Drásovská iniciativa, z.s.

Odvolání proti územnímu rozhodnutí pro umístění stavby „I/73 Bořitov – Svitávka“

Dne 5. 6. 2025 byla na úřední desce Jihomoravského kraje pod č. j. JMK 82783/2025 zveřejněna veřejná vyhláška datovaná dne 2. 6. 2025 s územním rozhodnutím pro záměr nazvaný "I/73 Bořitov - Svitávka" (dále také jen „veřejná vyhláška“ nebo „územní rozhodnutí“).

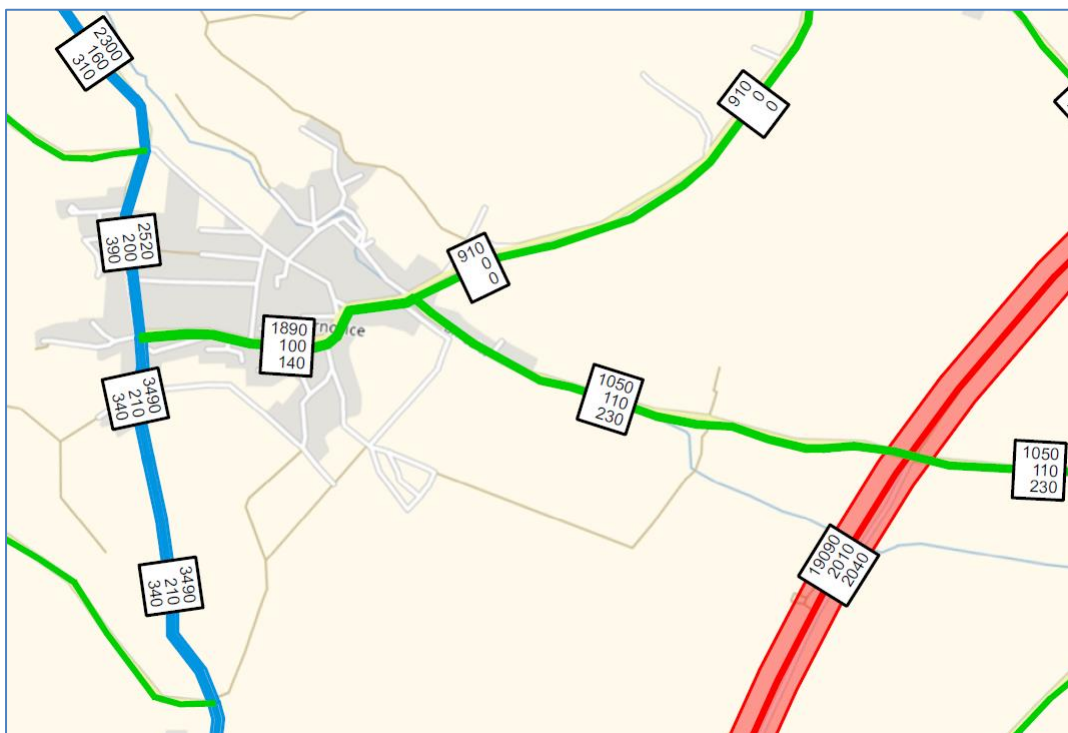
63. Rozptylová studie musí vycházet z **novelizované směrnice Evropského parlamentu a Rady o kvalitě vnějšího ovzduší a čistším ovzduší pro Evropu ze dne 24. 4. 2024**, kde se např. požaduje, že roční průměr částic jemného polétavého prachu PM_{2,5} **nesmí** překročit 10 µg/m³, denní průměr PM_{2,5} **nesmí** překročit 25 µg/m³ více než 18x za kalendářní rok. Podobně pro prach PM₁₀ roční průměr **nesmí** překročit 20 µg/m³, denní průměr **nesmí**

překročit 45 µg/m³ více než 18x za kalendářní rok. Protože vyhodnocování EIA neprobíhá pouze pro současný stav, ale pro horizont 20 let po uvedení sítě TEN-T do provozu, pak vyhodnocení musí proběhnout nejen pro budoucí dopravní intenzity, ale musí být provedeno porovnání s hodnotami hygienických limitů **již dnes stanovenými evropskou legislativou na období od roku 2030**. To se **nestalo**.

Projektová dokumentace 06/2022 – výkres C-3-1_KOORD_SIT – CAST 1	ZÚR JMK (platné k 06/2022 – 01/2023)

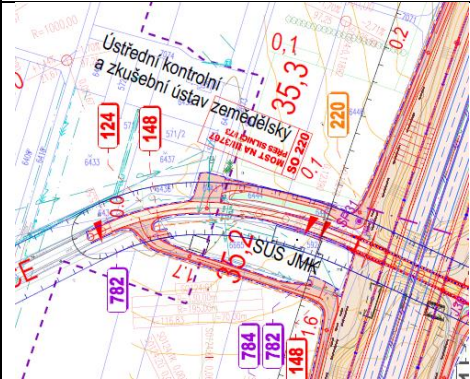
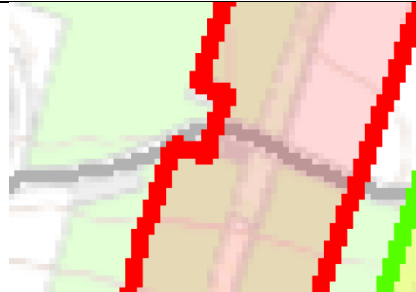
Vadou také je, že na výkrese není vymezen zpřesněný koridor dle ÚP Lysice.

Projektová dokumentace 06/2022 – výkres C-3-6_KOORD_SIT – CAST 6	ZÚR JMK (platné k 06/2022 – 01/2023)

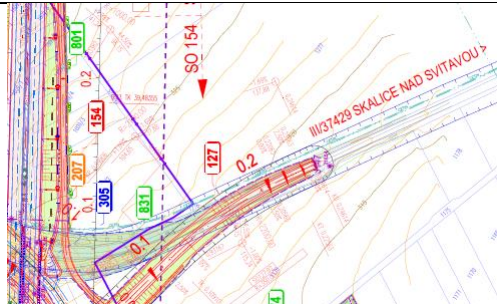
96. **Rozpor se ZÚR JMK** je níže **doložen** pro řešení MÚK Skalice nad Svitavou, pro oblast křižovatky silnice I/73 se stávající I/43 (II/643).

Koridor dle ZÚR JMK je v projektové dokumentaci vymezen fialovou čerchovanou čarou:
